兰精（南京）纤维有限公司
年产 40000 吨莫代尔绿色生态纤维素
纤维生产项目
一般变动环境影响分析

建设单位：兰精（南京）纤维有限公司

编制单位：江苏润环环境科技有限公司

二〇二三年七月

图 3.3-1 变动后莫代尔纤维生产工艺流程图

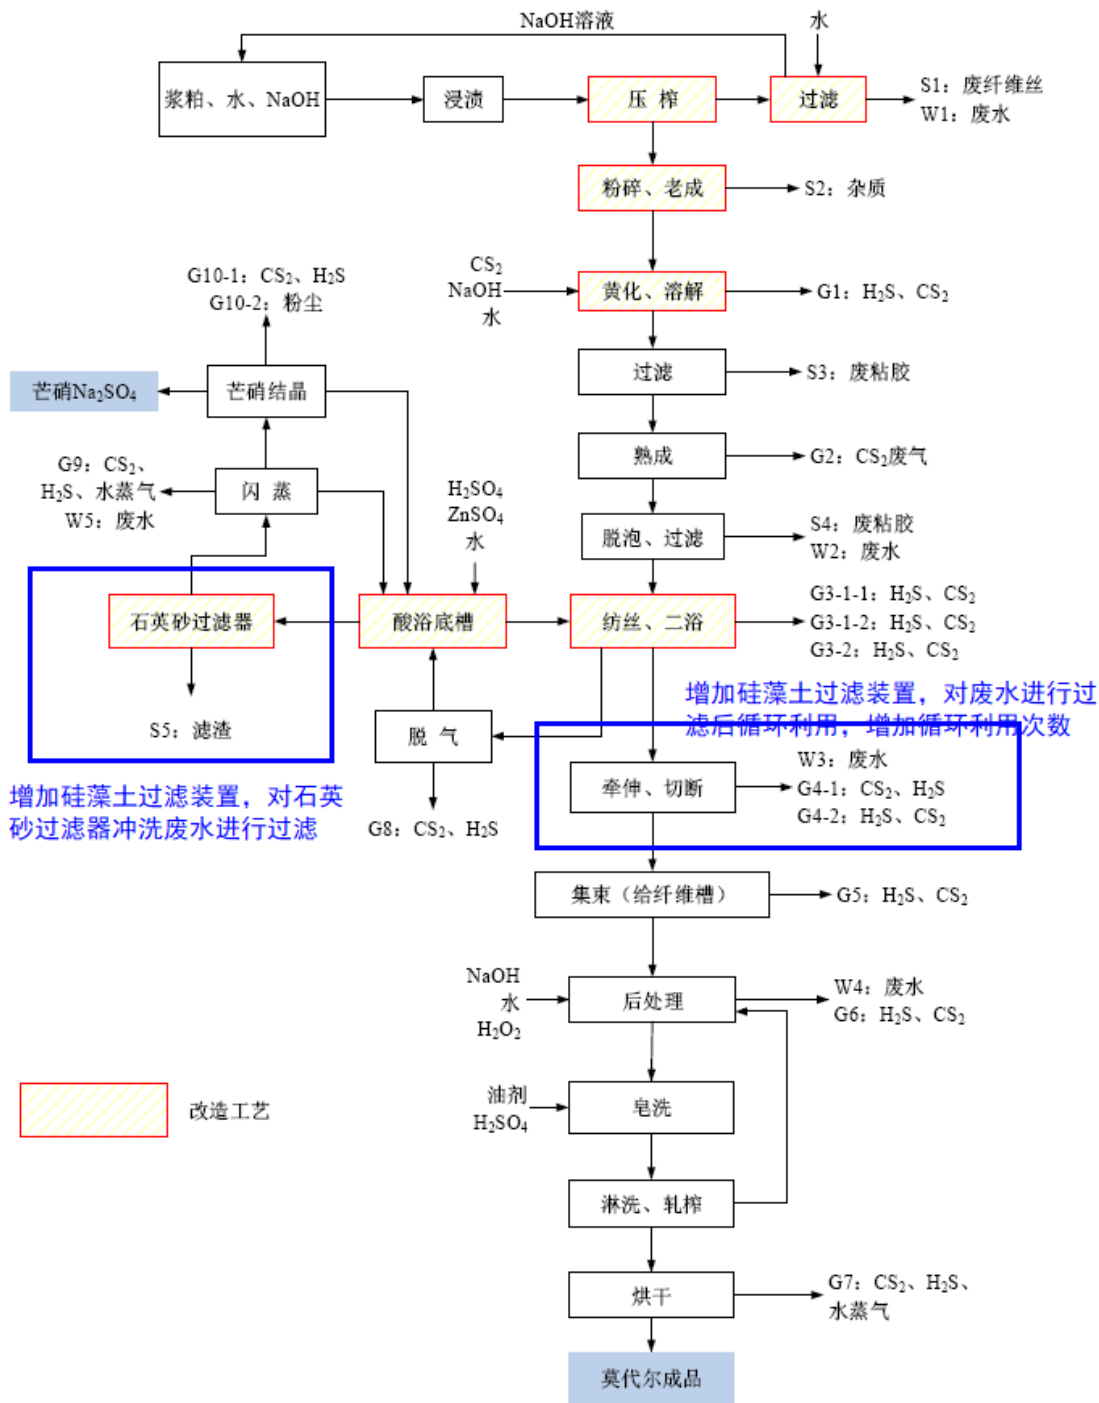
原环评中酸站二期使用石英砂过滤器过滤酸溶液，并定期对石英砂过滤器进行水洗，为保持石英砂过滤器良好的过滤性能，建设单位拟对酸站过滤工艺进行升级改造，利用生产车间酸性水对石英砂过滤器进行冲洗，并购置 1 套硅藻土过滤装置，对冲洗废水进行过滤后循环使用，从而减少新鲜水的消耗，实现废水循环利用。变更后工艺流程图见图 3.3-1 和 3.3-3。

在纺丝生产过程中，原环评中牵伸、切断工段酸性水在生产系统内循环过程中含较多杂质，**影响产品质量**，为此，建设单位拟在纺丝车间二期增加 1 套硅藻土过滤装置，对酸性水进行过滤后循环利用，以减少系统内酸性水杂质含量，**提高纤维产品质量**，可提高酸性水的循环利用效率，减少工艺废水（W3）的排放，同时可减少纤维产品后处理清洗水用量和清洗废水（W4）排放量。变更后工艺流程图见图 3.3-1、图 3.3-2 和 3.3-4。

图 3.3-5 废硅藻土调配系统工艺

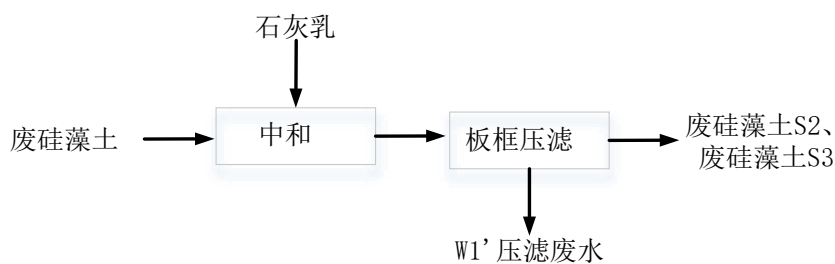
酸站二期和纺丝车间二期新增的硅藻土过滤装置产生的废硅藻土分别收集后，运输至企业现有工业水厂新增的石灰中和罐内进行中和处理，中和过程使用 3% 质量浓度的石灰乳，与废硅藻土进行搅拌中和至 pH 为 7.0 左右，石灰乳配置以及投加过程自动控制，中和处理后经现有板框压滤机压滤，压滤废水进厂区污水管网，压滤后废硅藻土（含水率 40%）作为固废处置。

图 3.3-7 变动后，本项目水平衡图（单位：t/d）

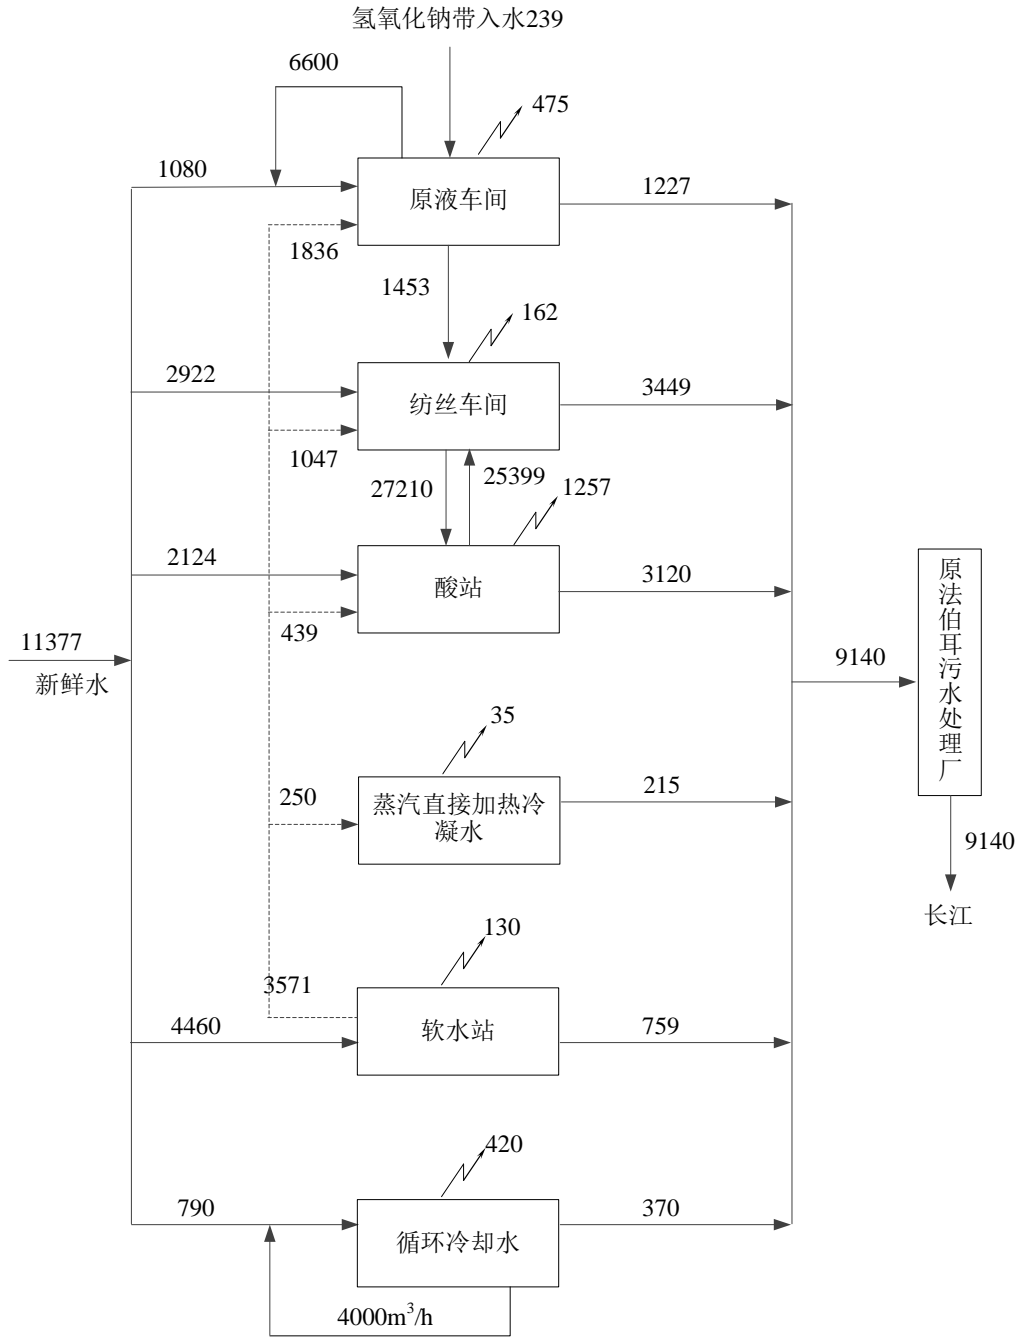
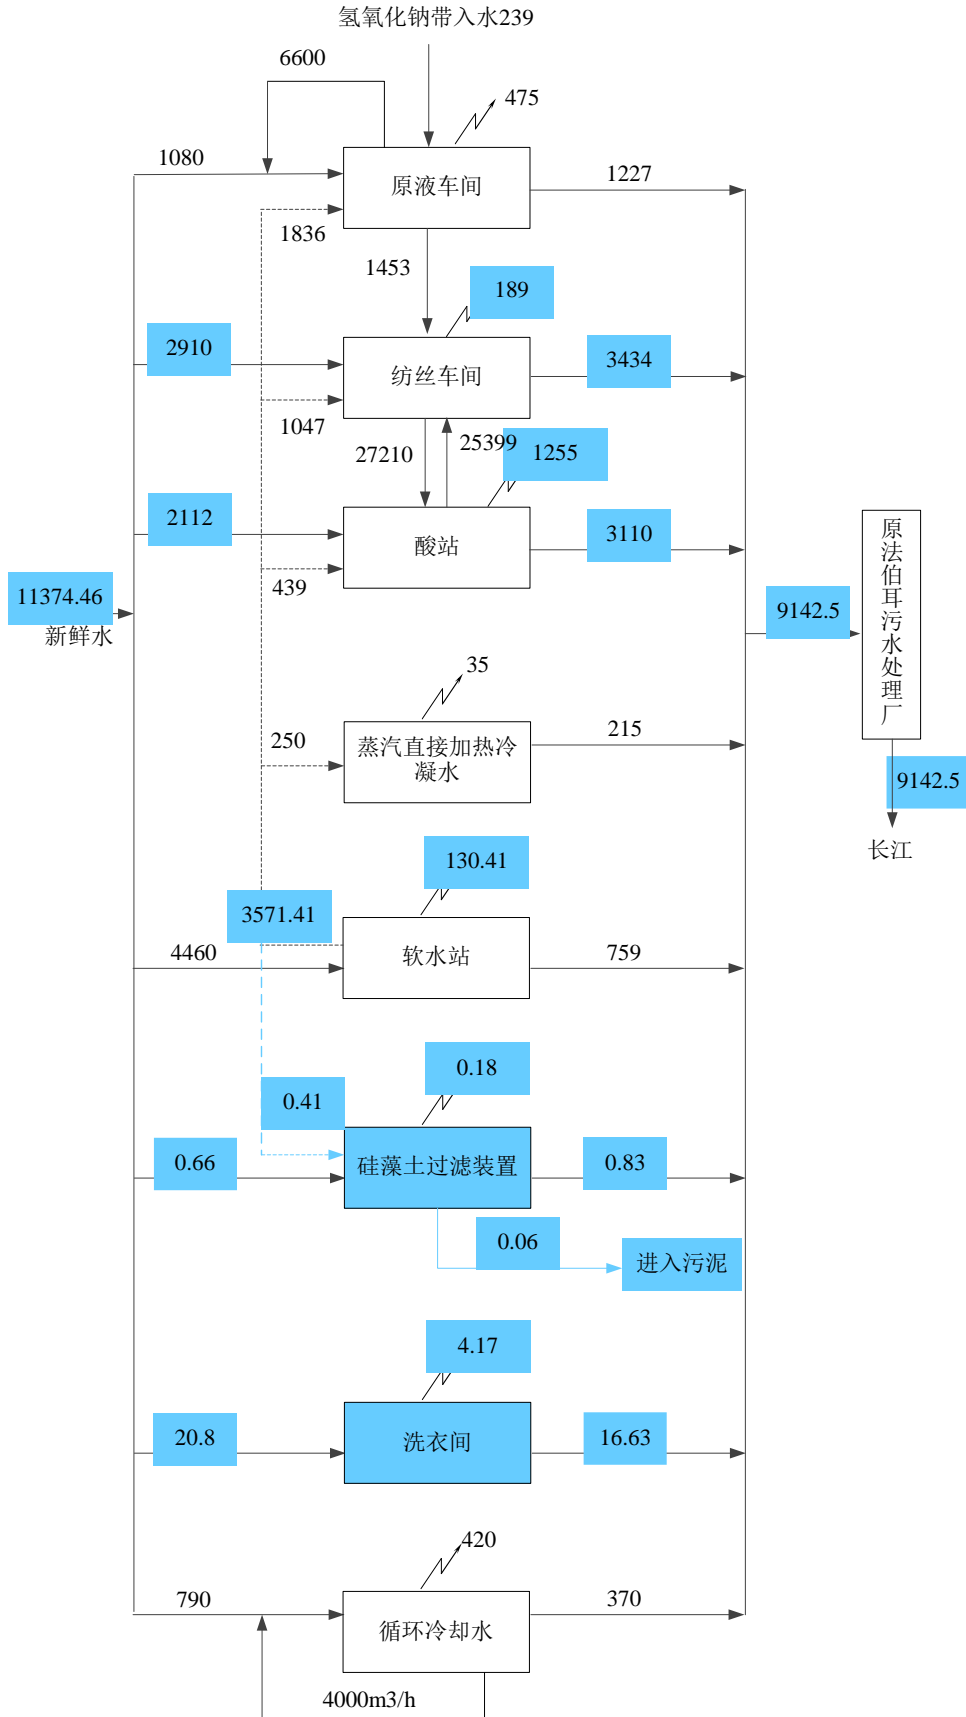
②根据原环评，纺丝车间牵伸、切断工段酸性水在生产系统内循环，定期排放，工艺废水(W3)排放量 142.5t/d；纤维产品后处理工段清洗废水(W4)产生量 1413.9t/d。新增硅藻土过滤装置，对生产系统内酸性水进行过滤后循环利用，可提高酸性水的循环利用效率，减少工艺废水(W3)的排放，同时可减少纤维产品后处理清洗水用量和清洗废水(W4)排放量。根据测算，新增硅藻土过滤装置后，纺丝车间二期每天可减少 5t 废水，年减少废水 1750t/a。

变动前，本项目水平衡图如下图 3.3-6。变动后，本项目水平衡图如下图 3.3-7。结合项目原环评，本次变动后废水产生及排放情况见表 3.3-7。
